Gélinas, Monique (BAPE)Projet de reconstruction du complexe Turcot
à Montréal, Montréal-Ouest et Westmount

De: Pierre Brisset [gruhm@sympatico.ca]**Envoyé:** 16 mai 2009 20:22**À:** Gélinas, Monique (BAPE); Olivier, Julie (BAPE); BAPE - Communication Web**Cc:** Bruno Bisson; Jody Negley; Sophie Thiébaud; Daniel Bouchard; Philippe Côté ; Alain Dubé ; David Hanna; Mobilisation-Turcot Info; Pierre Gauthier; Paul-André Fournier**Objet:** 090516 Questionnements additionnels BAPE

Objet: 090517 Questionnement documents Dé posés

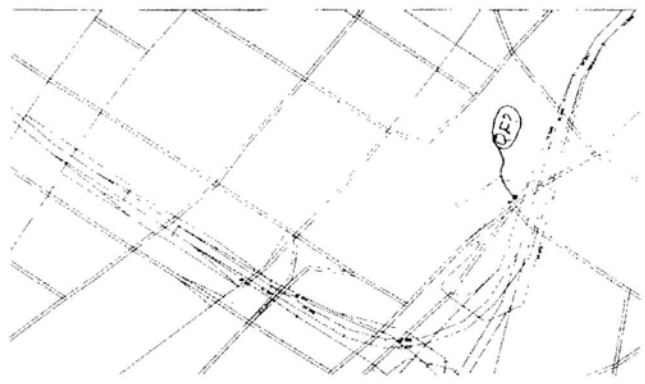
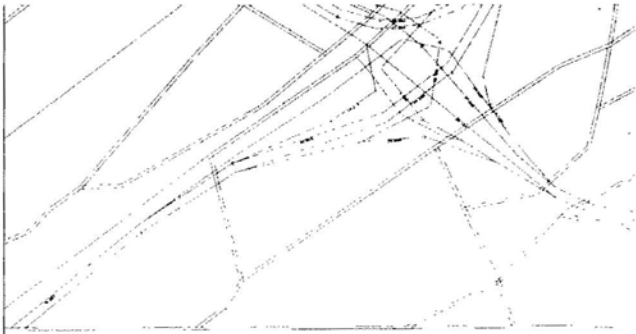
L'analyse d'entrecroisement de la bretelle A-138 Est dans Montréal Ouest est complètement erroné.

1. En après midi, il est peu probable que, des 670 véhicules quittant l'A-20 direction Est, plus de deux tiers de ces autos (soit 470) aient pour but de reprendre l'A-20 vers l'Est un peu plus loin. Étant en après midi ce tronçon de l'A-20 est fluide vers l'Est. Les 670 véhicules qui quittent l'A-20 ont pour but de prendre la Montée Ste Anne R-138 pour aller à Upper Lachine ou Angrignon et non un retour à l'A-20 un peu plus à l'Est.
2. En matinée, il se peu que quelques automobilistes indisciplinés quittent l'A-20 pour la reprendre un peu plus loin au point de convergence A-20/R-138, mais nous ne croyons pas que ce soit 310 des 490 véhicules qui quittent l'A-20 pour se diriger ailleurs sur le réseau.

Convergence sur Turcot

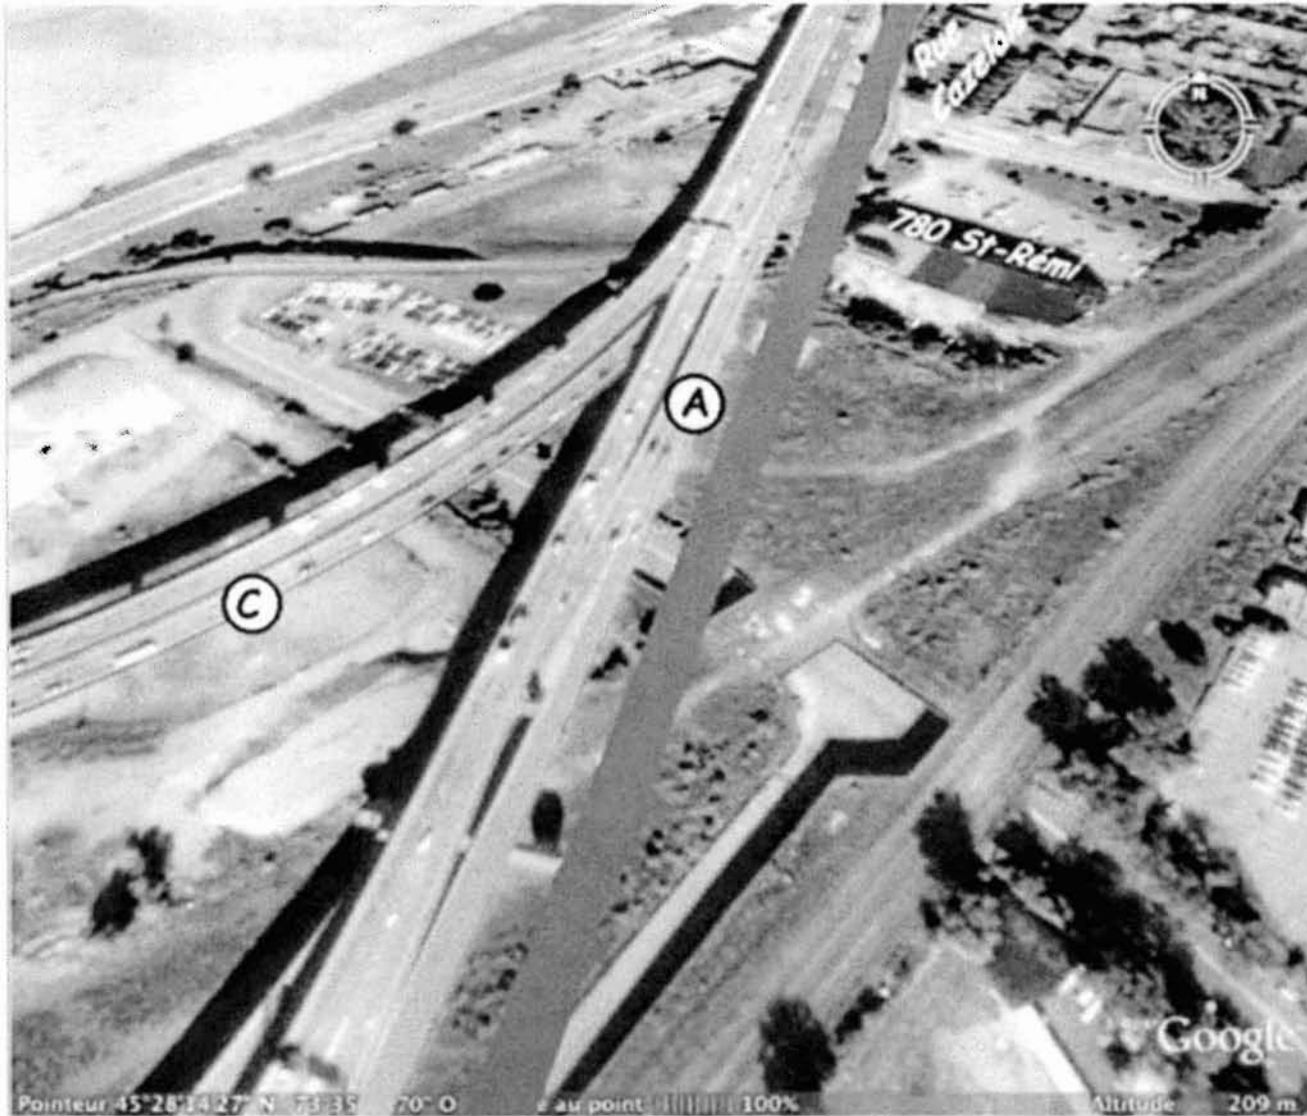
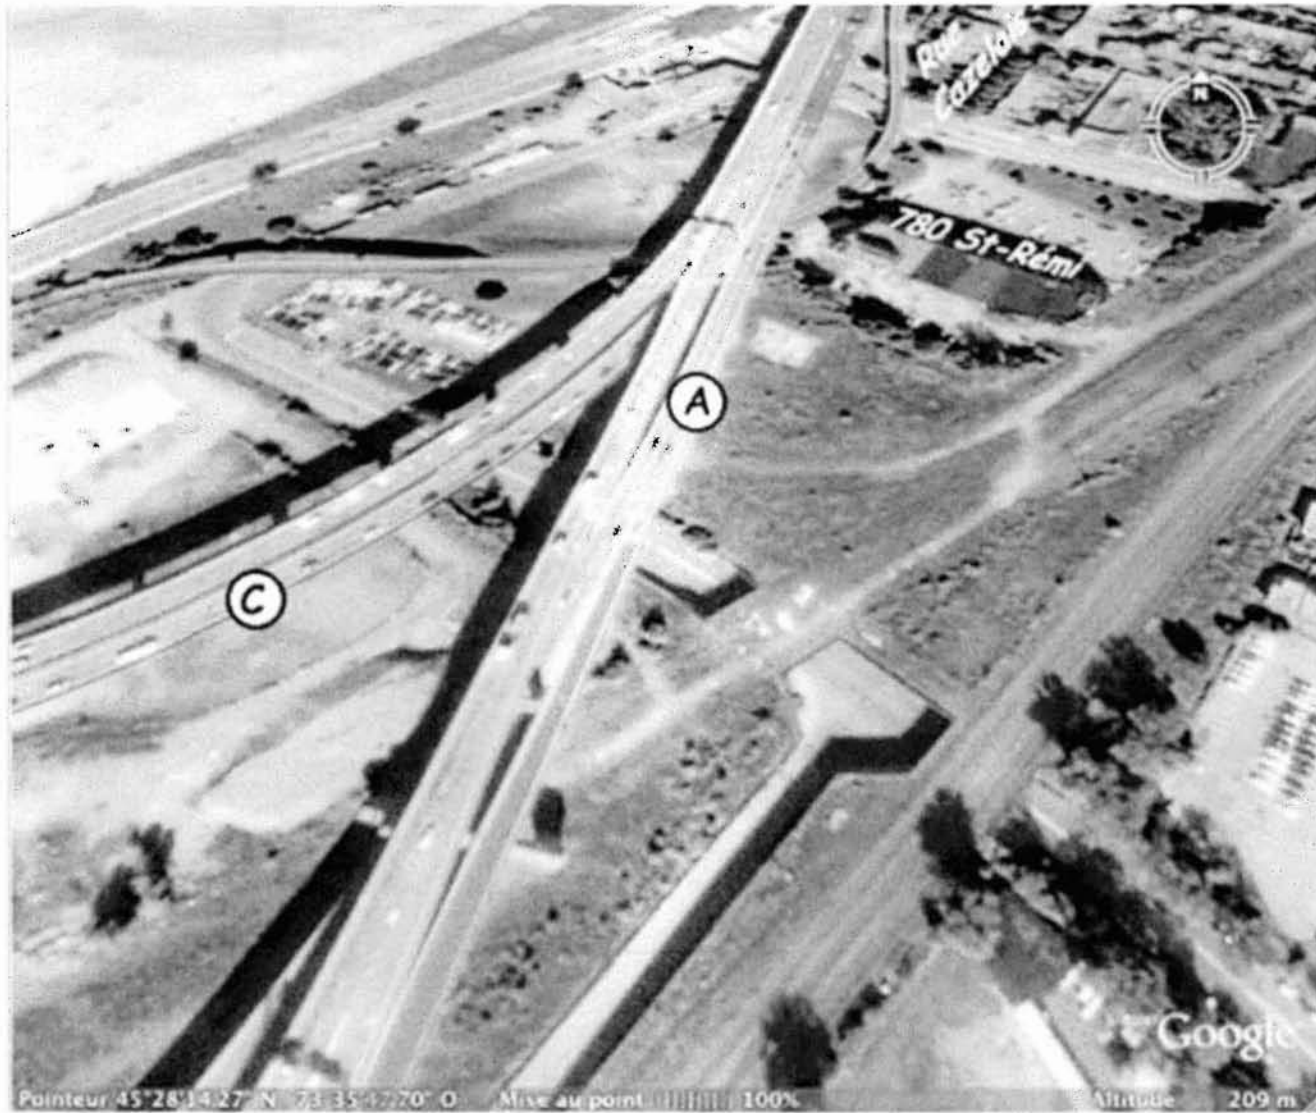
Relocalisation proposée de la bretelle A par la MTQ.
Cette relocalisation de bretelle nécessiterait pas d'expropriations
comme tel puisqu'elle semble rester dans l'emprise

Convergence proposée par le MTQ pour la relocalisation de la bretelle C à droite de la nouvelle bretelle A nécessitant l'expropriations du 780 St Rémi.

Convergence proposée par le MTQ avec ajout de bretelle locale. Cette nouvelle bretelle N ajoute au balayage nécessitant plus d'expropriations dans le secteur des Tanneries.

Convergence proposée par le GRUHM conservant la géométrie existante et remplacement/restauration des structures au besoin
Voie d'autobus menant en tête de fil de l'A-20 à la convergence.

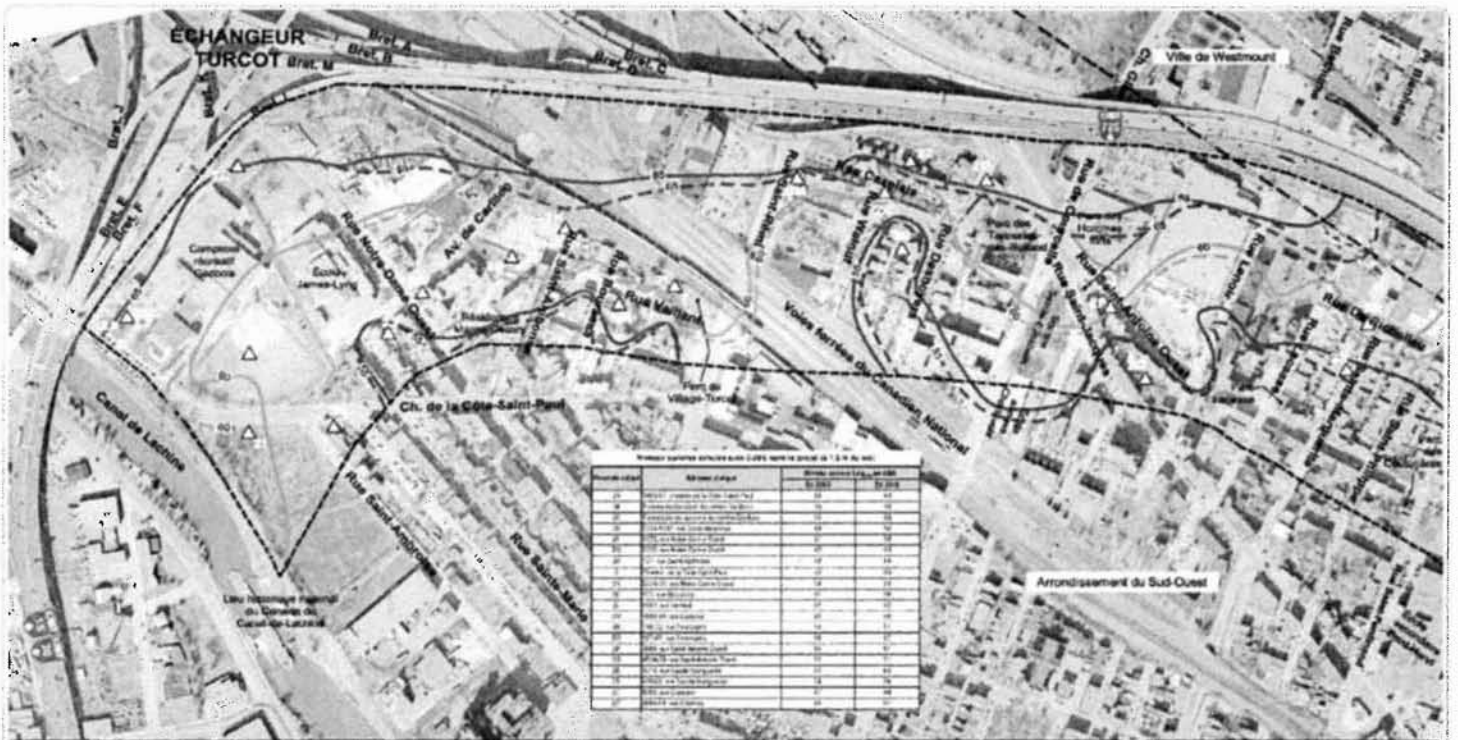
1. On voit bien qu'une partie de la travée direction Est peut être construit à côté des structures existantes à l'Ouest de la rue Saint Rémi en démolissant le 780 St. Rémi, mais comment peut on construire la travée direction Est à la hauteur de De Courcelle (Là où le symboe A-720 apparaît à gauche de l'image)? Précisons que le dégagement sous la structure existante à cette endroit (d'environ 9 mètres) ne permet pas la construction d'une nouvelle chaussée sur remblai avec viaducs au dessus des rues entre le niveau du sol et le dessous de la structure de la Ville Marie Actuelle. Donc nous demandons au MTQ de fournir des plans et des coupes montrant les deux infrastructures (existant et nouveau) dans ce secteur (des Tanneries) pour bien expliquer leurs intentions pendant cette période de transition. (Coupes envoyées dans courriel précédent.).

2. À la traverse du Canal de Lachine (à gauche de l'image 1b) comment est-ce que le MTQ prévoit tricoter la nouvelle configuration routière dans la forêt des colonnes montrée dans l'image 4). Pourrait on avoir des plans agrandis avec le positionnement de ces colonnes dans la nouvelle chaussée incluant le positionnement des grosses colonnes en "T" #32, #33 et #34 du côté sud du canal relatif à la configuration nouvelle". Nous avons tenté de faire une mise en plan pour comprendre la complexité de la traverse du canal mais aurions aimé que ce dessin soit fourni par le MTQ. (L'empreinte des colonnes en rouge qui son dans les nouvelles chaussées pendant la construction.)

Plan A-720 secteur Cazalais.

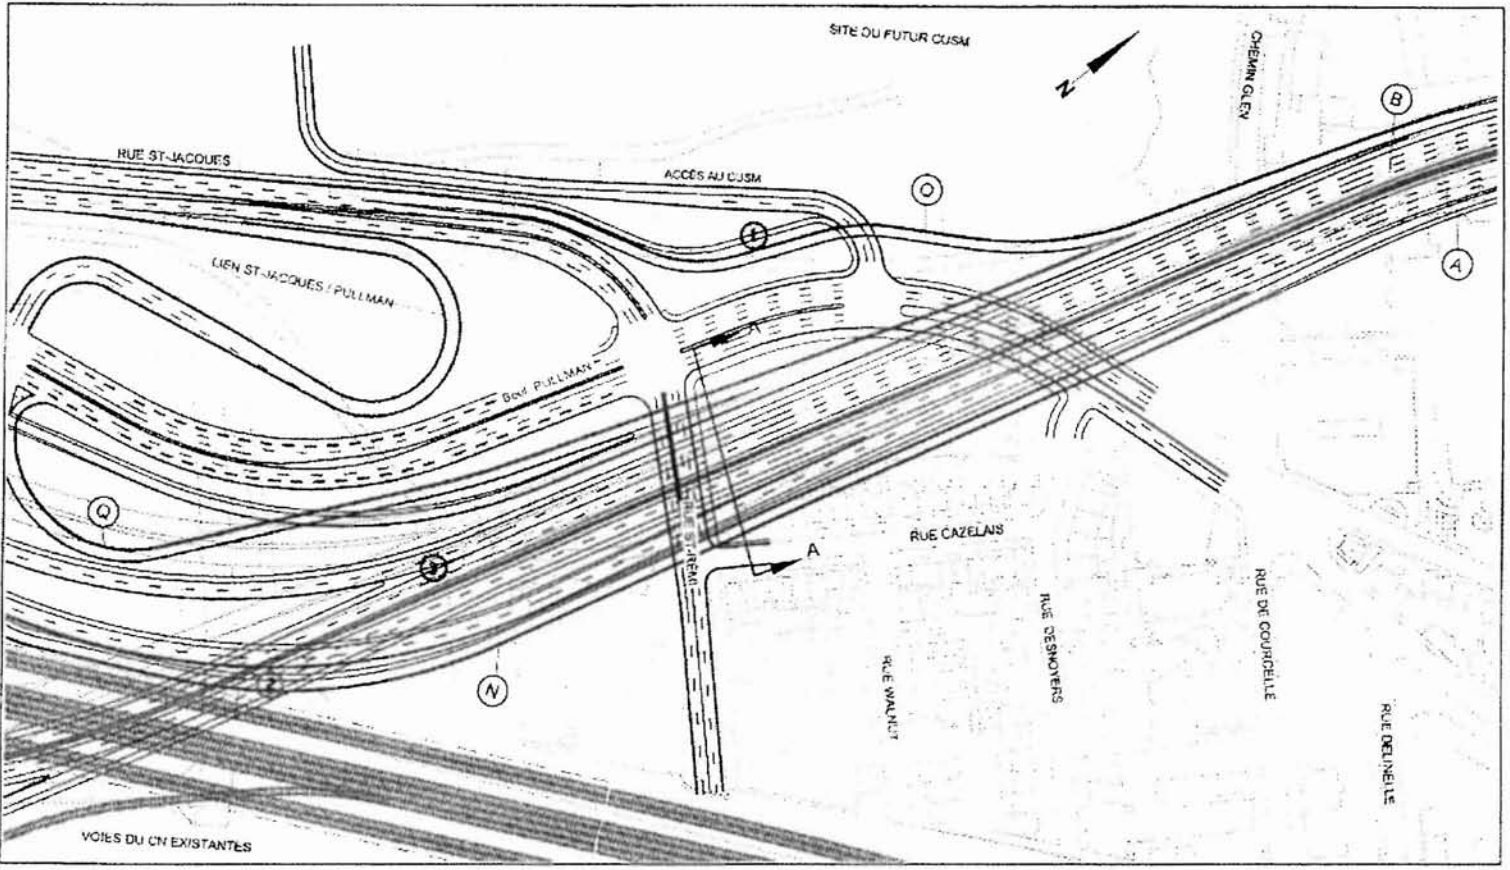
1. Par où le piéton passe pour se rendre à la rue St Jacques en provenance de Cazalais1St-Rémi pour se rendre sur la montée de la rue St Jacques sans faire un grand détour par l'entrée du CUSM plus à l'Est de l'intersection? Est-ce raisonnable d'exiger un tel détour pour un déplacement urbain à pieds?
2. Nous remarquons que ce plan ne suit pas les normes géométrique du MTQ, soit la convergence de la bretelle L sur la voie principale qui est trop courte!
3. La bifurcation vers la bretelle "C" Décarie Nord est une transition trop abrupte pour ce type de sortie d'autoroute.
